株式会社 妙徳
営業部長
國松 孝行

吸着パッド材質識別マーク変更のご連絡

■対象機種 黒色の吸着パッド

■文字刻印位置

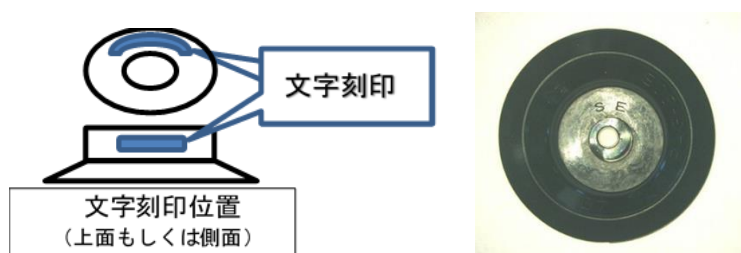
この度、吸着パッドの材質識別マークを変更させて頂きます。従来、黒色のゴム材質の識別をマーカーペンでドットマーキングしていましたが、ドットマーキングの脱落によるパーティクル発生、材質判定が困難とのご意見を頂き、文字刻印に変更させて頂きます。

材質	F(フッ素ゴム)	NE(導電性ニトリルゴム)	SE(導電性シリコーン)
識別(現在)	白点	青点	赤点
文字刻印(変更後)	F	NE	SE

材質	FE(導電性フッ素ゴム)	F-RA(フッ素ゴム RA 処理)	FE-RA(導電性フッ素ゴム RA 処理)
識別(現在)	無し	無し	無し
文字刻印(変更後)	FE	FR	FER
